矢板市立東小学校建設検討会

検討結果報告書

矢板市立東小学校建設検討意見と回答

矢板市立東小学校建設検討項目、検討結果

工事名称	矢板市立東小学校施設整備実施設計業務委託		
図面名称/縮尺	全体配置図・案内図	A1(S=1/400) A3(S=1/800)	図面番号
設計年月日	令和7年2月28日		A-009
設計者	一級建築士(第335611号) 原山 尚徳		
発注者	矢板市役所

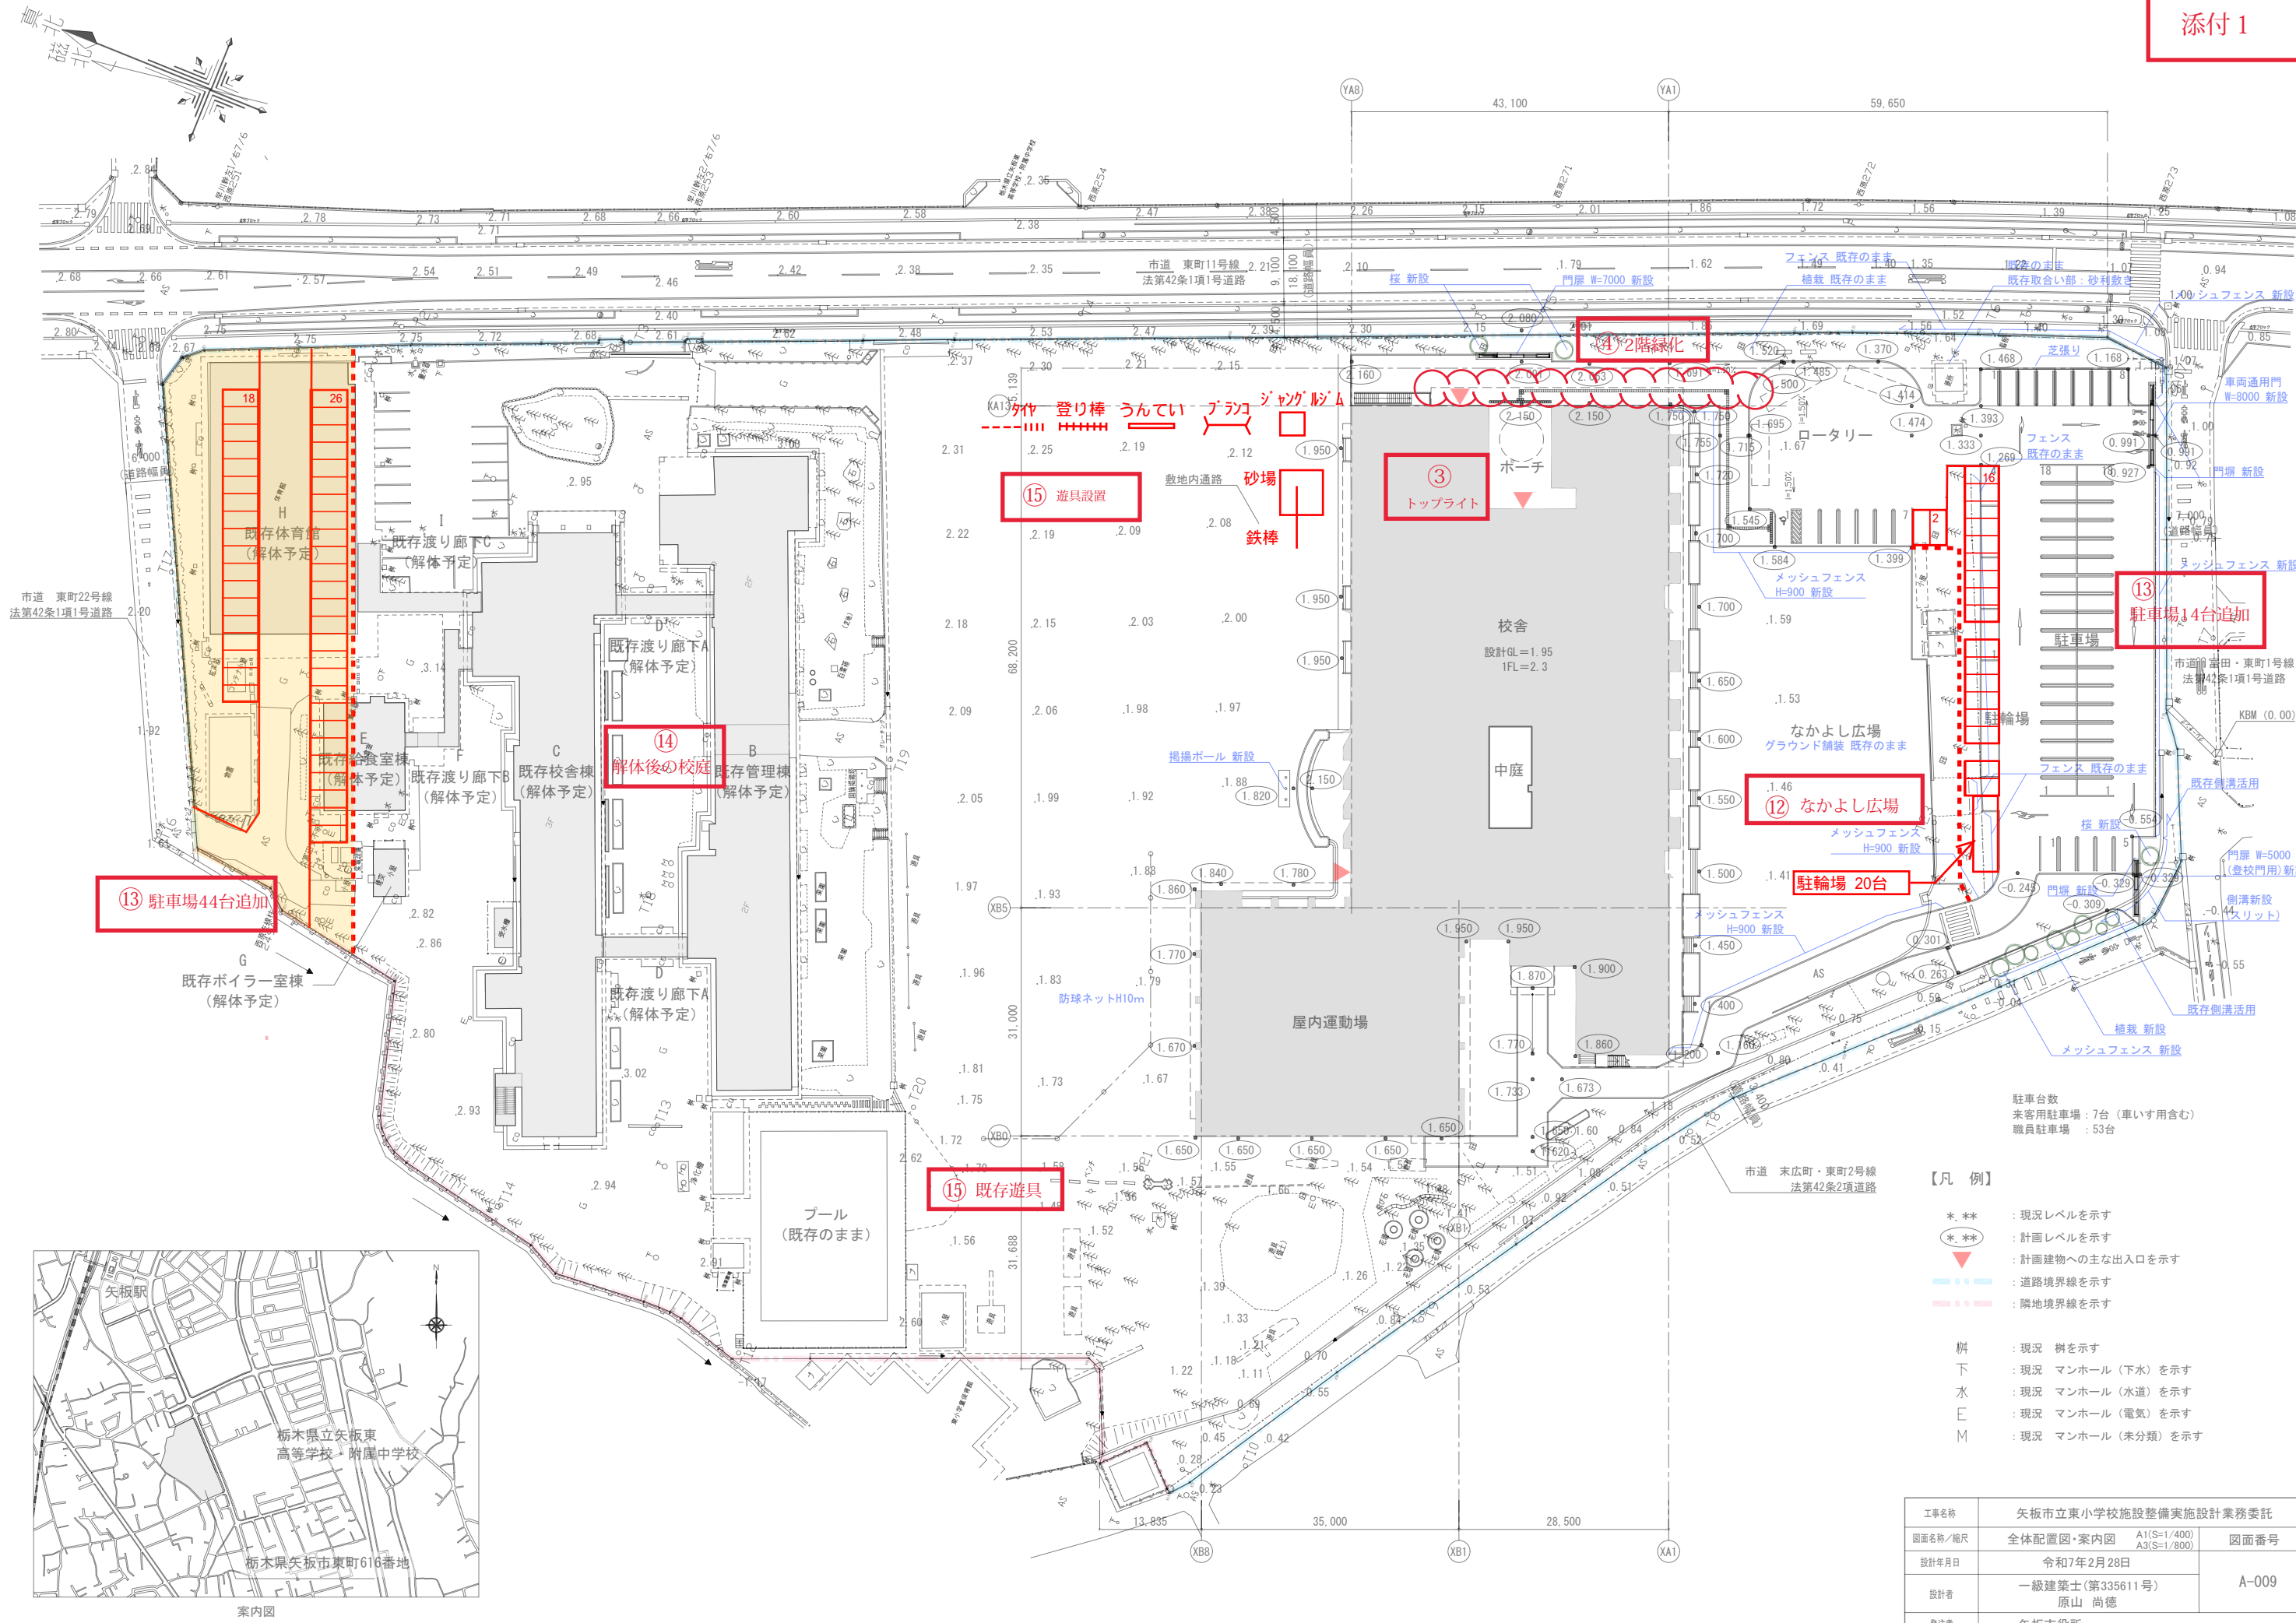
11	<p>夜間照明</p> <p>(1)ナイター照明（夜間照明）についても、学校施設としての利用はないとしても、貸出の費用を利用しての設置を考えてもいいのではないかと (検・P)</p> <hr/> <p>A) ナイター照明の再設置の場合、約¥50,000,000 円の増額となる。 関係課において、スポーツ施設の集約を行っており、今後の設置は今のところ未定となっている。</p> <p>【検討結果】 ナイター照明は学校施設として利用が無いため、設置しない。</p>
12	<p>なかよし広場</p> <p>(1)校舎にて広場が分かれてしまっている。なかよし広場は低学年と高学年と分けて活動はしないほうがいいが、自由な広場として活用はいいのではないかと (2)低学年の設えの場として整備はしても、低学年のみの利用と限定はしないほうがいい、現在の校舎の間のスペースと同じ利用で考えればいいのではないかと 今の状況で、1～6年が一緒に遊んでいて、楽しそうではある。1年生と6年生が触れ合っていることもあるので、あえて差別化する必要がないのではと思うが、集合場所が必要で、ロータリーへの動線を考えて配置されているのならわかるが、体格差を考えたコンセプトは不要では (検)</p> <hr/> <p>A) なかよし広場の利用については、駐車場の増設も含め検討していきたい。</p> <p>【検討結果】 低学年の遊び場に限定せず、学校菜園などで活用していく。</p> <p style="text-align: right;">添付 1</p>
13	<p>駐車場</p> <p>(1)雨の日の送迎や PTA の時、舗装の駐車場があると助かる (2)バスの駐車場はあるのか。先生や保護者が停める駐車場の台数を多くしてほしい (検・P)</p> <hr/> <p>A) スクールバスは日常的に送迎の時間のみ停車のため、駐車場は確保していない。駐車場を 16 台分多くすると約¥4,400,000 円（経費込み）の増額となる。</p> <p>【検討結果】 職員・送迎用駐車場を 14 台分増とし、校舎北側に駐車場 44 台分整備（砂利舗装）すると、約¥5,400,000 円（経費込み）の増額となる。駐車場の運用については学校判断とする。</p> <p style="text-align: right;">添付 1</p>

14	解体後の校庭 (1)現校舎を解体した後は、校庭になるが水はけに留意してほしい (検)
	A) 解体後の校庭については、水勾配に考慮して設計を行っていく。 【検討結果】 校庭の勾配設計の際に、排水パイプの設置を検討する。 添付 1
15	遊具 (1)校庭の遊具は減額要素としているが、できれば設置願いたい (検)
	A) 遊具について設置した場合約¥12,700,000（経費込み）の増額となる。 【検討結果】 既存の遊具は修繕可能なものは残し、校庭東側のみ新たに遊具を設置した場合、約¥8,000,000 円（経費込み）の増額となる。既存遊具は目が届かない箇所については学校運営にて利用していく。 添付 1
16	リース (1)空調をリースにする方法はどのようにするのか、メンテナンスは利用頻度が少ないので必要ないのではないか (検)
	A) 賃貸借（リース）については、コストとして考え、空調・照明について現在算出を行っている。今後のメンテナンスを含み検討行う。 【検討結果】 賃貸借での導入は初期費用が抑えられるが、今後のコストは高くなるため、賃貸借では行わない。
